20210127_CommissioneMobilitàMunicipio1

1. Richiesta parere su sistemazioni superficiali M4 – "ambito Sant'Ambrogio" (presentazione progetto);
2. Richiesta parere su sistemazioni superficiali M4 – "ambito Sforza/Missori M3" (presentazione progetto);

M4_AMBITO SANT'AMBROGIO

COLLEGAMENTO M3-M4 _ VIA PANTANO E LARGO RICHINI

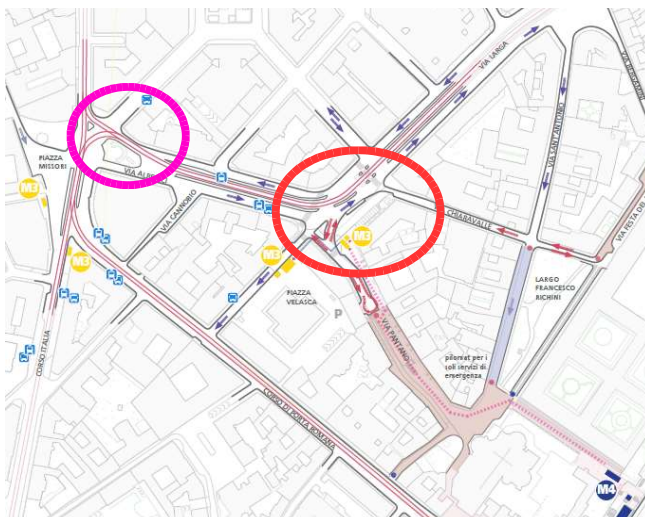
VIABILITÀ: non entriamo nel merito sulle modifiche di flussi automobilistici e posti auto; segnaliamo invece che al ciclista risulteranno ancora difficoltose alcune manovre come:

- da via Larga raggiungere piazza Missori attraverso via Albricci, pensando anche allo spostamento di merci e persone con cargo bike. (cerchio magenta nell'immagine sottostante).
- da via Larga la svolta a sx verso via Pantano e piazza Velasca; una importante riduzione del traffico veicolare, della velocità dei veicoli (e il rispetto delle utenze più deboli) sarebbe già sufficiente a far sentire in sicurezza il ciclista (cerchio rosso nell'immagine sottostante). Ma poiché la soluzione non può essere demandata alla sola ipotetica riduzione del traffico veicolare, a nostro avviso sarebbe utile una casa avanzata al semaforo di via Baracchini che permetta al ciclista di attestarsi sulla sx e quindi evitare il conflitto, oggi esistente, tra le auto che proseguono verso Piazza Velasca - Porta Romana e chi vuole svoltare in via Pantano.

INCROCIO SAN VITTORE-CARDUCCI

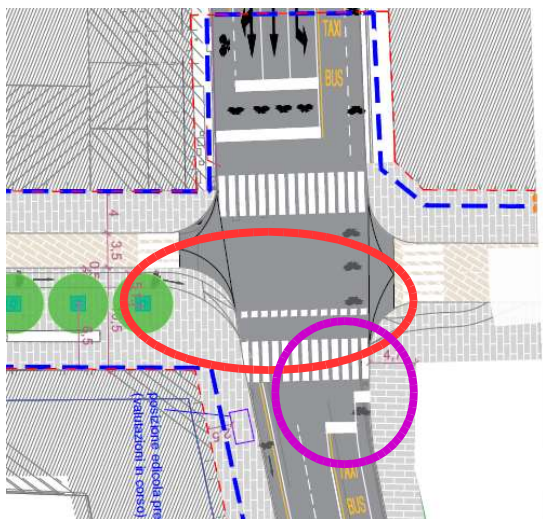
L'uscita da via San Vittore (senso unico eccetto bici) così come disegnata non va bene: il ciclista non può svoltare a sx in via Carducci in maniera fluida, ma lo si costringe ad una complessa, inutile - e praticamente impossibile - manovra, in quanto non ci sono spazi per posizionarsi; ne chiediamo la revisione totale (cerchio rosso nell'immagine sottostante).

Così come è prevista la *casa avanzata semaforizzata* nel senso antiorario in via Carducci in prossimità dell'incrocio semaforico, così è necessaria nella direzione opposta, in sostituzione del semplice avanzamento della corsia ciclabile (cerchio magenta nell'immagine sottostante), anche per favorire la svolta a sx in via San Vittore.

INTERSEZIONE VIA CARDUCCI-VIA OLONA

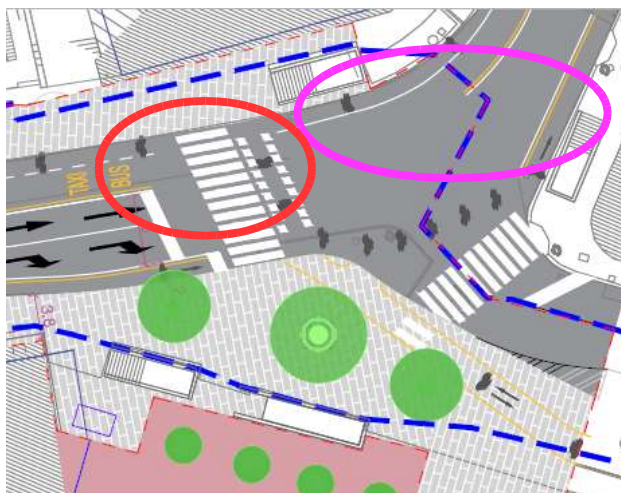
Nel progetto la mobilità ciclistica è - ahimé - trattata al pari di quella pedonale: come per l'innesto da via San Vittore, anche in questo caso il ciclista non ha modi e spazi per posizionarsi sulla corsia ciclabile, oltre che incrociandosi pericolosamente coi pedoni in attraversamento.

La ciclabilità in questi snodi importanti deve essere trattata come un flusso di traffico di mobilità leggera per cui va disegnata e movimentata in maniera diversa rispetto all'attraversamento ciclo-pedonale perpendicolare ai tracciati; questo anche pensando ad una espansione in termini numerici dell'utenza di questo tipo, cioè bici, monopattino, cargo bike. (cerchio rosso nell'immagine sottostante)

Vale quanto scritto sopra (*casa avanzata semaforizzata*) per la svolta a sx da via De Amicis - provenendo da piazza Partigiani - in via Olona (cerchio magenta nell'immagine sottostante)

TRATTO VIA OLONA-VIA MODESTINO

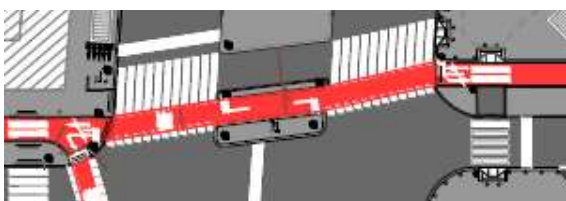
- flussi importanti di ciclisti vengono convogliati in una ciclabile bi-direzionale, soluzione questa che deve essere adottata solo in casi rari in ambito urbano perché tra l'altro impedisce ai ciclisti sorpassi o deviazioni;
teniamo presente che questo è un asse che collega un parco cittadino con alcune scuole
- provoca difficoltà negli incroci (v. più sopra) costringendo i fruitori a spostamenti di mano poco pratici, poco fluidi e talvolta pericolosi per sé e per gli altri;
- in via Modestino, in particolare, la ciclabile bi-direzionale corre a fianco di un marciapiede troppo stretto per il movimento di pedoni che ne fruisce, anche in considerazione del fatto che sul lato sono presenti esercizi commerciali.

STROZZATURA in corrispondenza dell'attraversamento di viale Papiniano: flussi di pedoni e di ciclisti si incrociano contemporaneamente nei due sensi di marcia; alcuni ciclisti sono costretti a transitare al di fuori dell'attraversamento, procedendo contromano rispetto al flusso di veicoli proveniente da via Olona. La carreggiata di via Modestino ha una sezione eccessiva per essere a senso unico; una sua riduzione potrebbe essere realizzata a favore dell'allargamento di marciapiede nord /ciclabile.

IMPOSSIBILITÀ per chi da viale Papiniano, proveniente dalla Darsena, di inserirsi nella ciclabile di via Olona: il parterre di piazza sant'Agostino non ha accesso per i ciclisti, essendo destinato - giustamente - al passeggio e alla sosta di bambini e anziani e ai loro accompagnatori e i loro apparecchi di mobilità: carrozzine, passeggini, carrozzelle, deambulatori. da Papiniano pertanto si è costretti ad entrare nella ciclabile con una manovra a 90° gradi, per inserirsi tra ciclisti che provengono in direzione contraria, impediti dai rialzi porta-semaforo, ostacoli pericolosi che intralciano i movimenti (v. sotto)
